平潭综合实验区自然资源与生态环境局关于 龙南初中（改扩建）工程项目竣工 规划条件核实公示

关于龙南初中（改扩建）工程项目实际建设与规划不一致对比分析

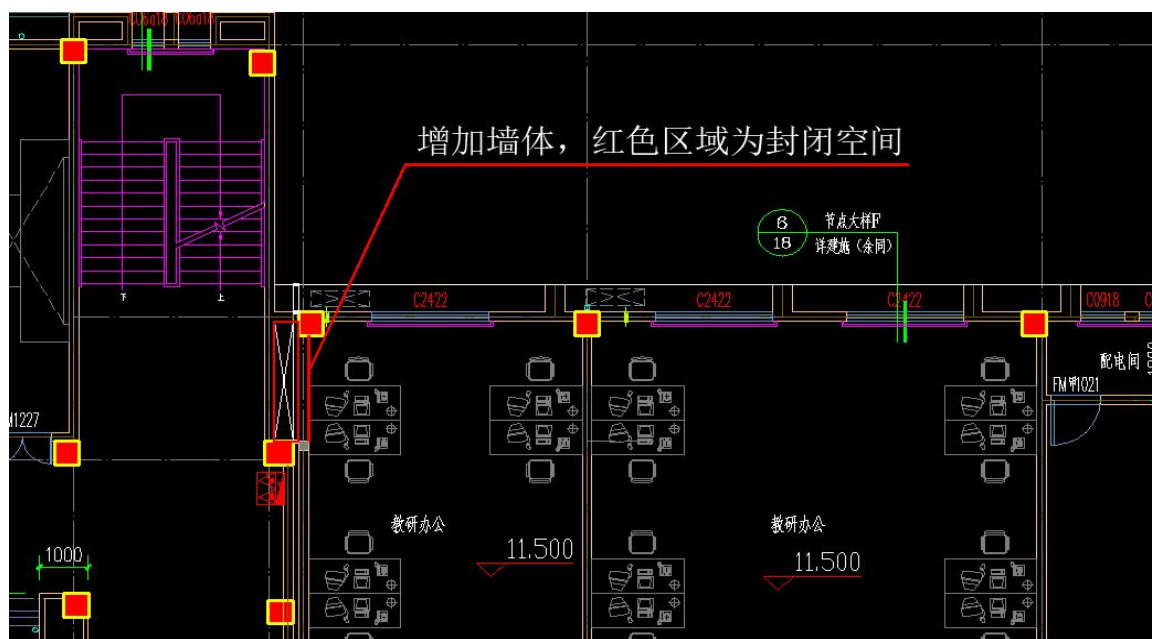
1#教学楼二至五层 5 轴至 6 轴交 P 轴位置的办公室西北侧增加封闭墙体，与西侧楼梯形成封闭不可利用空间，建筑、计容面积减少约 5.6 平方米。

回复：1#二层~五层西北角原位置为柜子，施工单位当时考虑到此处正好是结构伸缩缝位置，出于安全考虑将此作为封闭区间，基本不影响项目整体规划。

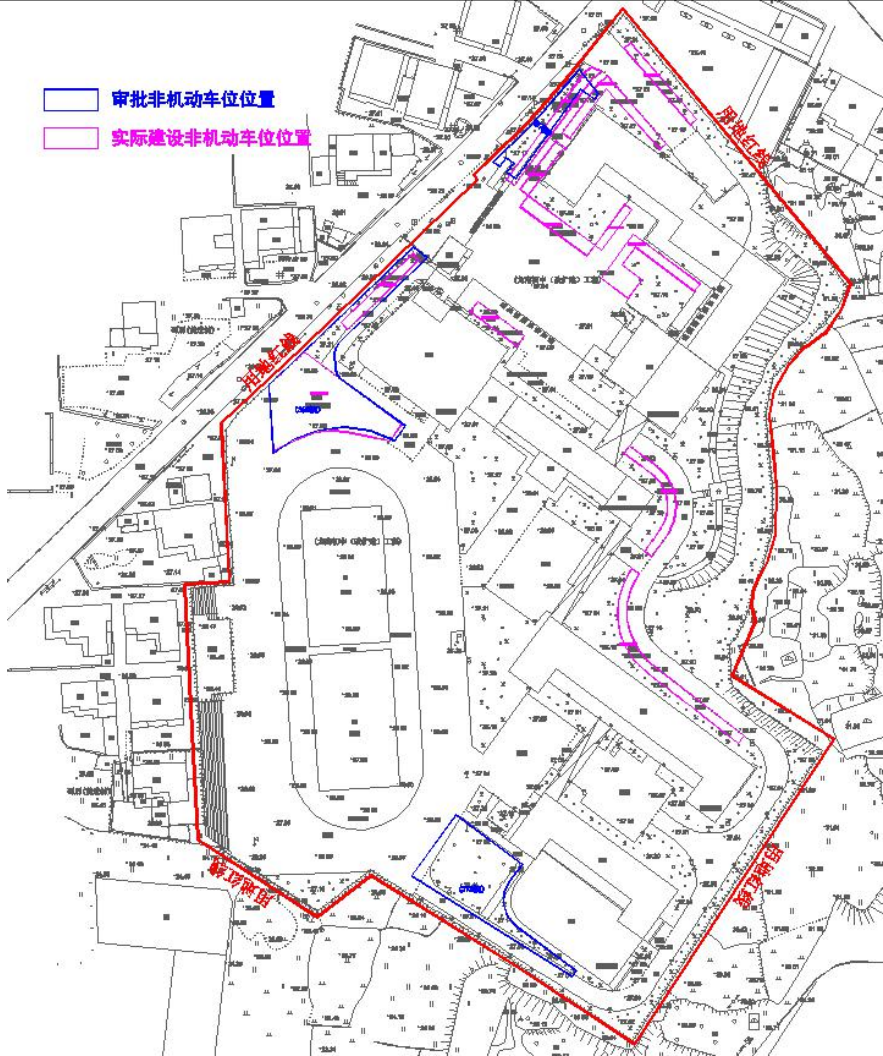
1、龙南初中（改扩建）工程地面非机动车位轮廓与审批不一致，数量大于审批地面非机动车位个数，地面非机动车位部分分布位置与审批不一致。（详见地面车位分布对比略图）

回复：原审批车位的位置蓝色区域较为集中，在施工图阶段结合景观进行深化设计后，重新进行了分布处理，较为合理，且车位数满足原审批车位数。

地面车位分布对比略图

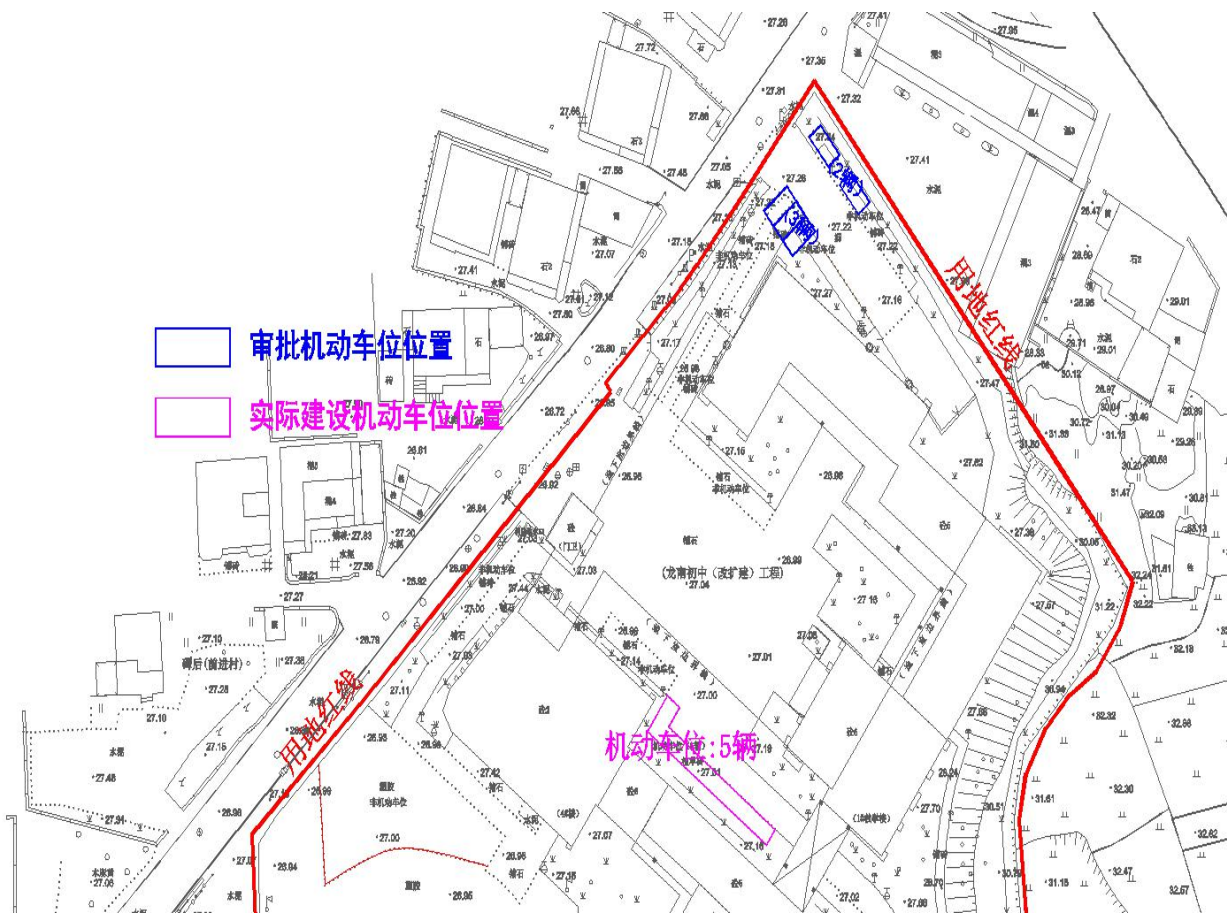
2、龙南初中（改扩建）工程地面机动车位分布位置与审批不一致，实际数量等于审批地面非机动车位个数（详见地面车位分布对比略图）

回复：原审批机动车位置距离地下室出入口较近，影响地下室行车安全，在施工图阶段结合景观进行深化设计后，在不影响车位数情况进行了优化。

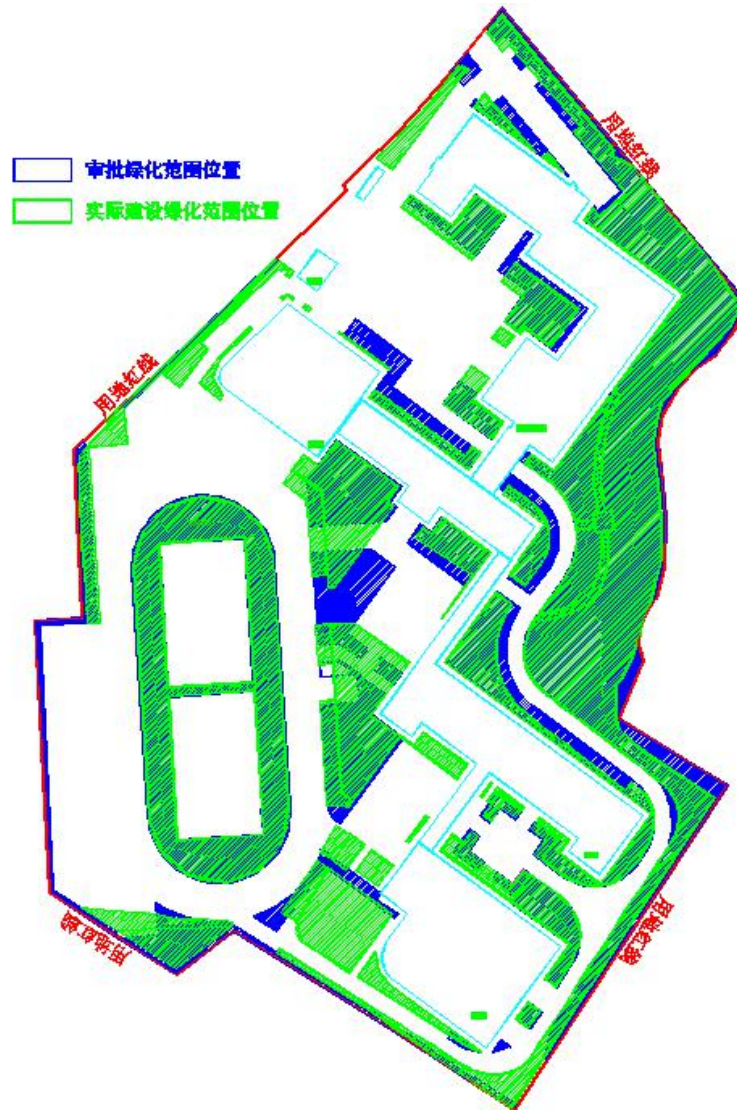
原审批绿地面积 7115.70 m²，实测绿地面积 7187.26 m²，部分绿地位置分布与审批不一致。（详见绿地分布对比略图）

回复：原审批绿化分布位置不方便日常使用，以及涉及到东南侧永久基本农田，根据《平潭综合实验区自然资源与生态环境局关于龙南初中(改扩建)项目东南侧规划路建设的回函》文件取消了次入口，在施工图阶段结合景观进行深化设计后，在不减少绿地面积情况下进行优化设计。

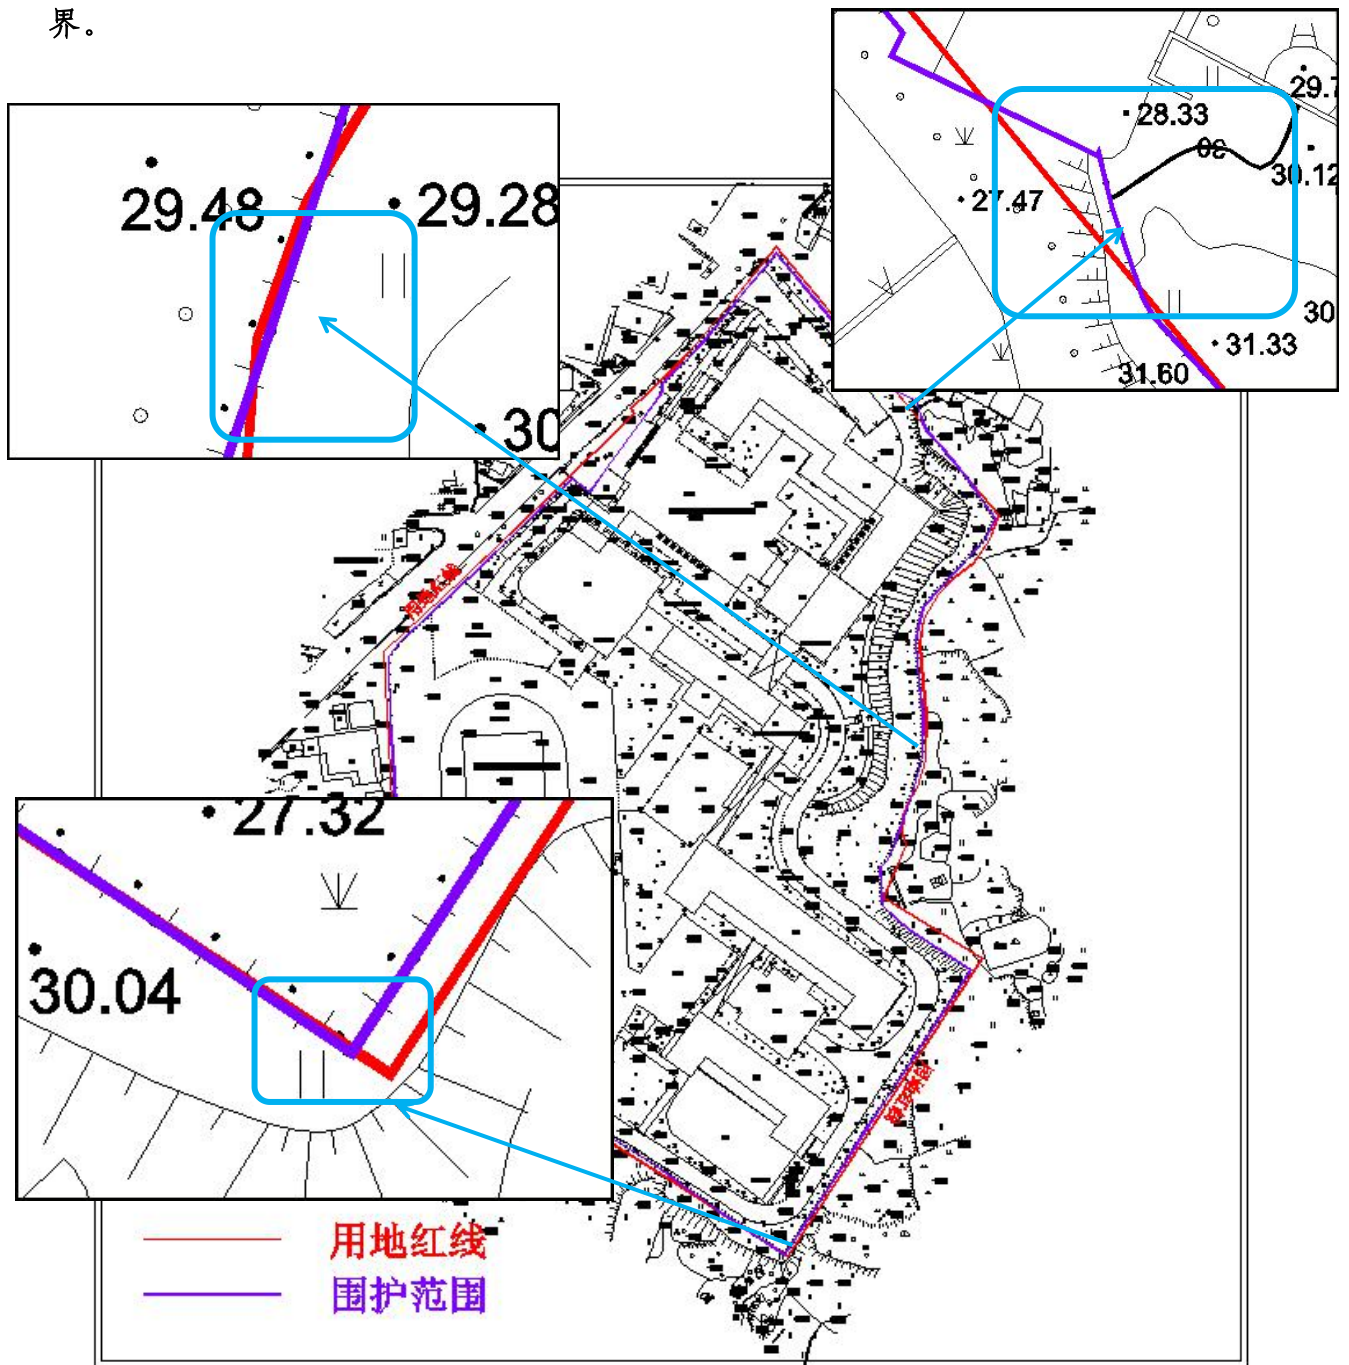
1、原审批总平面图3#楼东侧建设通往外部路的次出入口，实地位置铺设绿化，未设置开口。

回复：根据《平潭综合实验区自然资源与生态环境局关于龙南初中(改扩建)项目东南侧规划路建设的回函》因涉及到永久基本农田，故取消了东南侧的规划道路建设，此处的也进行了优化设计，增加了绿化。
